Acudo a su despacho en función de la Resolución DEIA-IA-100-2019 del 3 de octubre de 2019, por la cual se aprobó el Estudio de Impacto Ambiental (categoría II) del proyecto **URBANIZACIÓN PASEO DEL NORTE (SEGUNDA ETAPA)**, ubicado en el corregimiento de Ernesto Córdoba Campos, distrito y provincia de Panamá.

Actuando consecuentemente, se presenta esta solicitud de modificación al Estudio de Impacto Ambiental (categoría 2) y a la Resolución Aprobatoria del mismo, ante la Dirección de Evaluación de Impacto Ambiental del Ministerio de Ambiente.

**ESTUDIO DE IMPACTO AMBIENTAL (CATEGORÍA II)  
PROYECTO “URBANIZACIÓN PASEO DEL NORTE (SEGUNDA ETAPA)”  
MODIFICACIÓN**

# PROPUESTA - PLANTA GENERAL

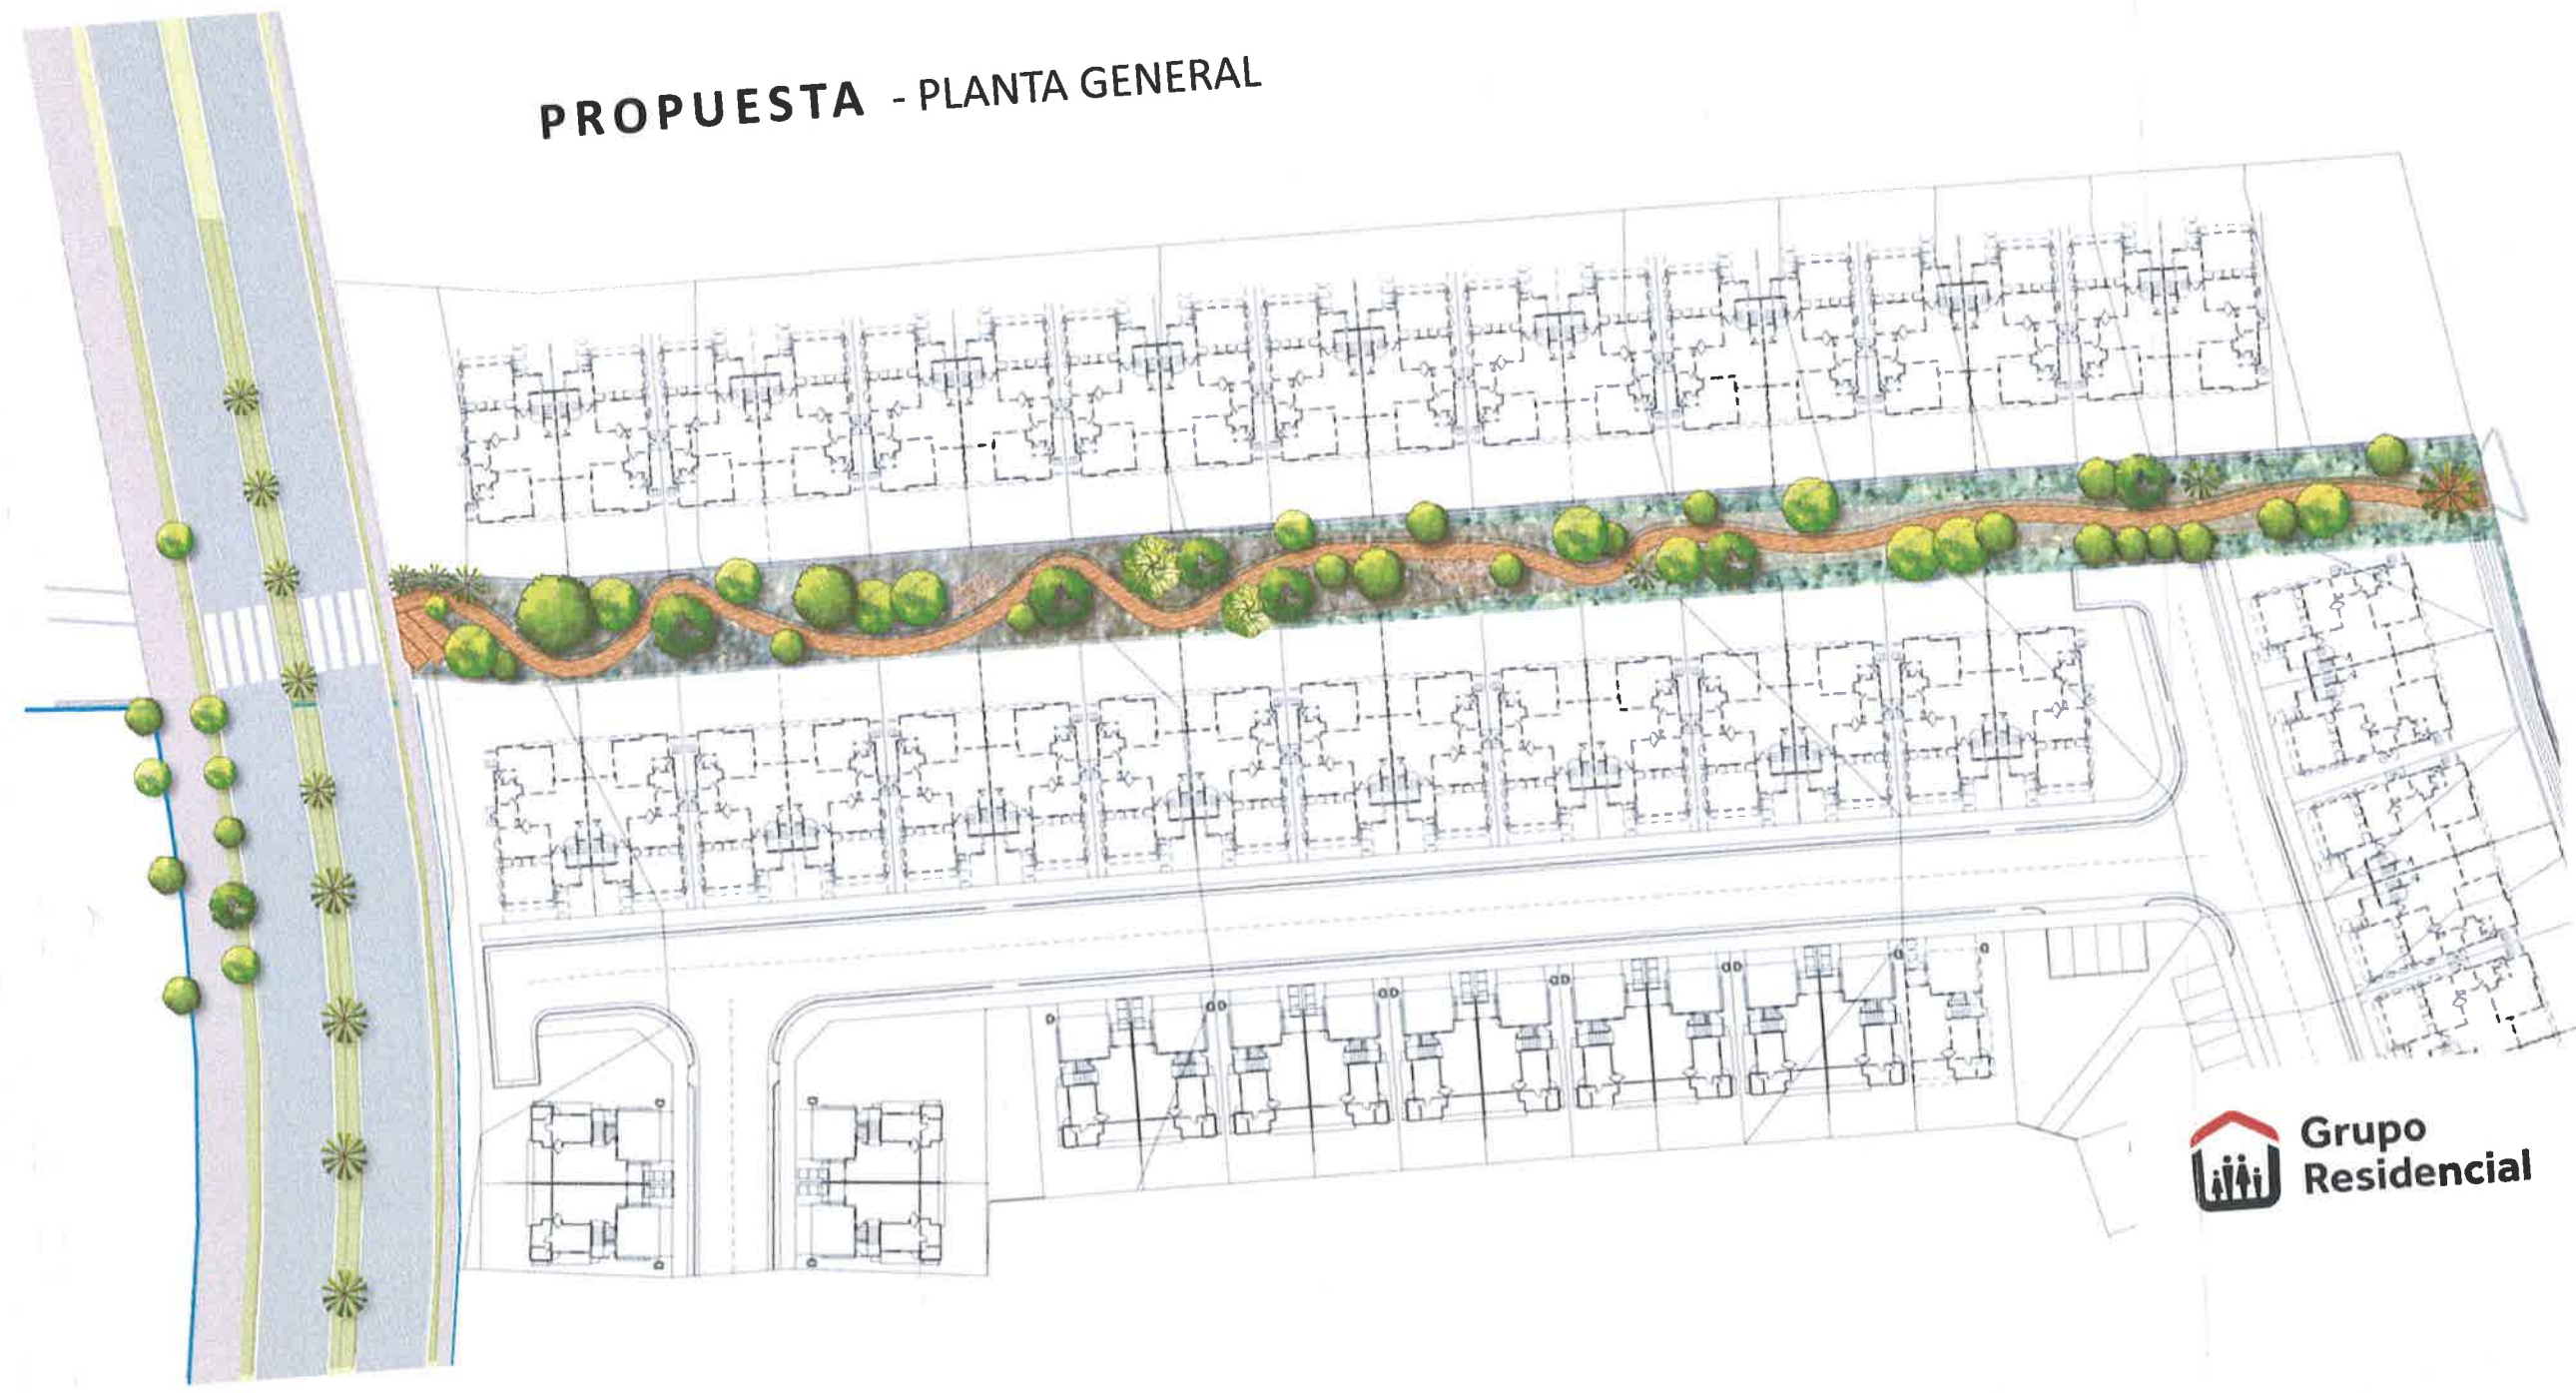
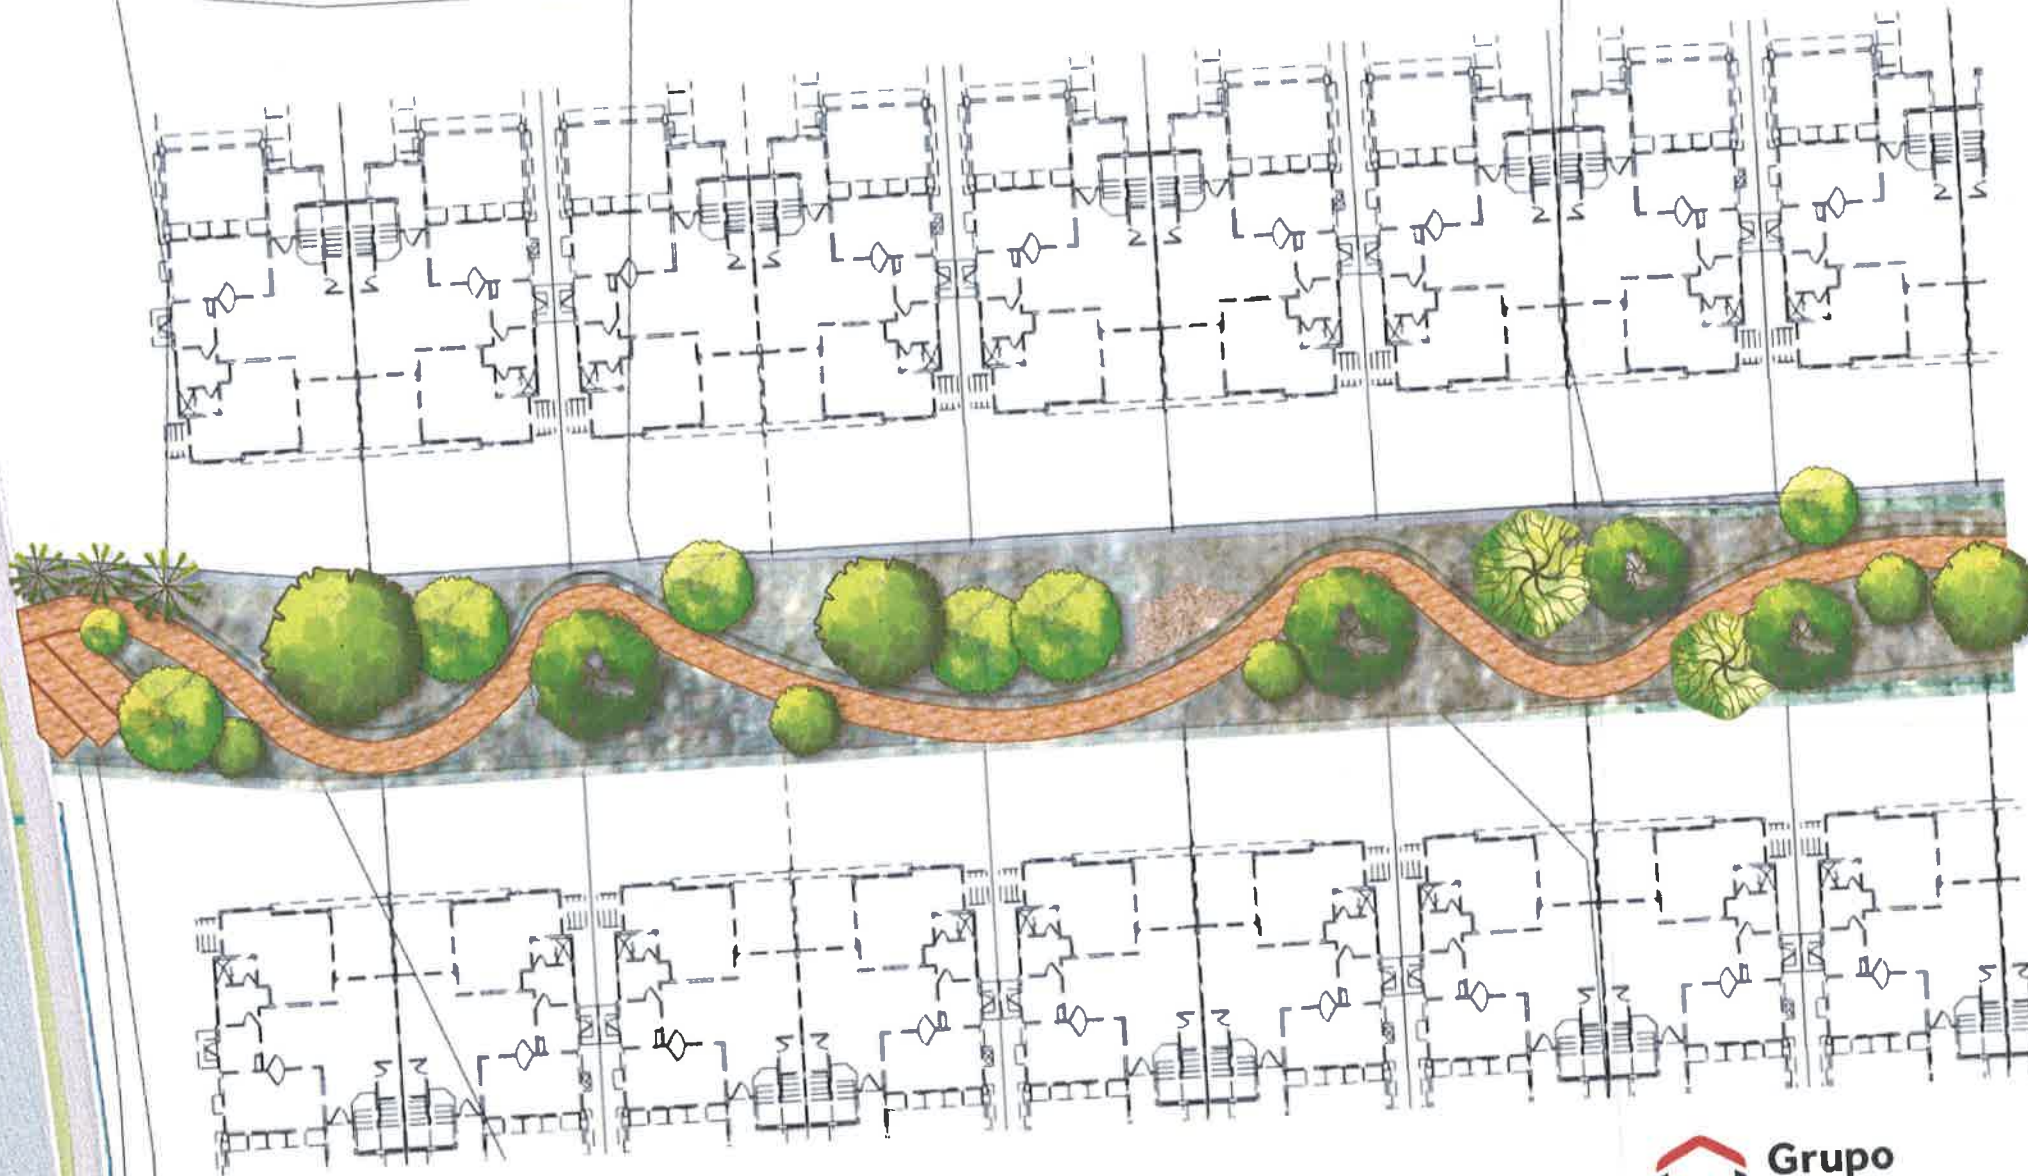
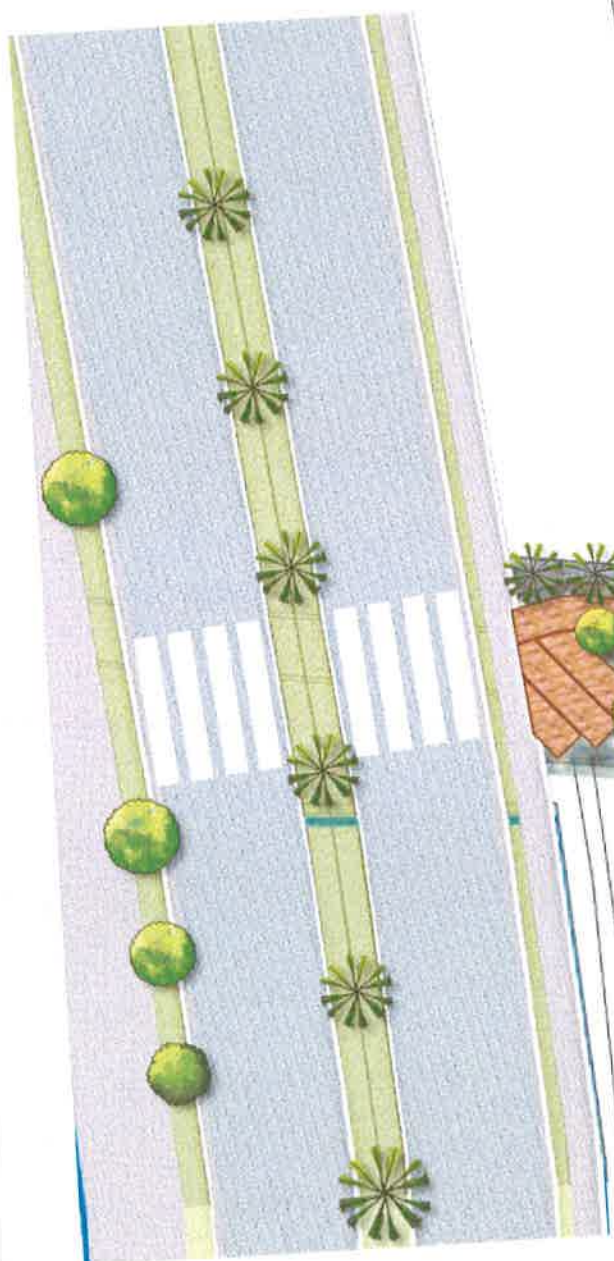
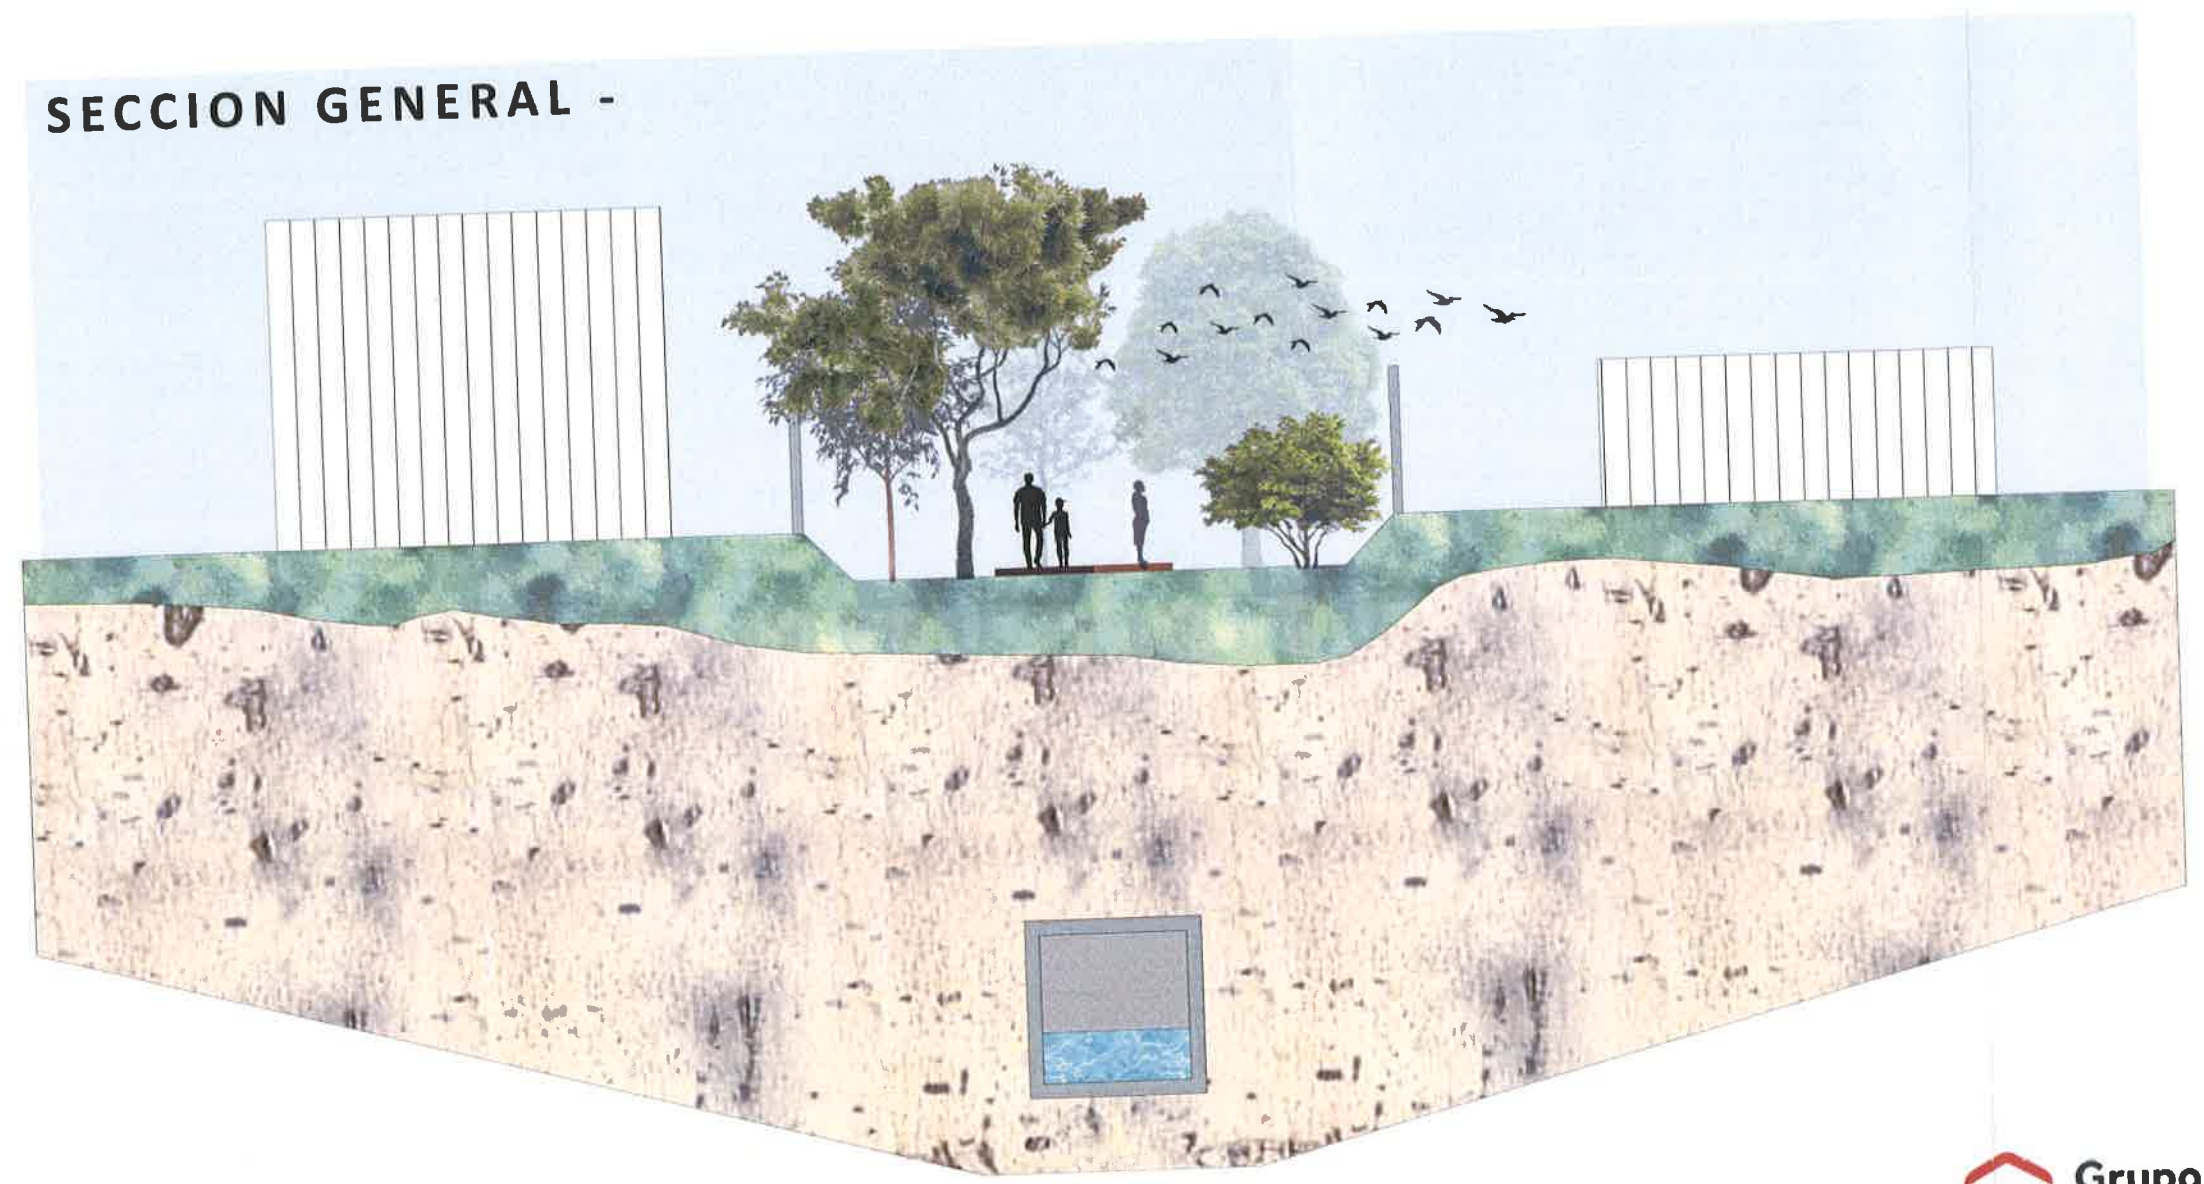
1. Corrección de las coordenadas UTM (Datum WSG-84) del polígono del proyecto (*Ver Información complementaria - Plano polígono del proyecto/Área de influencia directa e indirecta del proyecto.*)
2. Incluir en la Etapa de Construcción y Operación la Actividad: Construcción de Alcantarilla (obra en cauce) en la quebrada sin nombre para eliminar el riesgo de erosión y sedimentación a corto, mediano y largo plazo y proteger permanente a la misma.
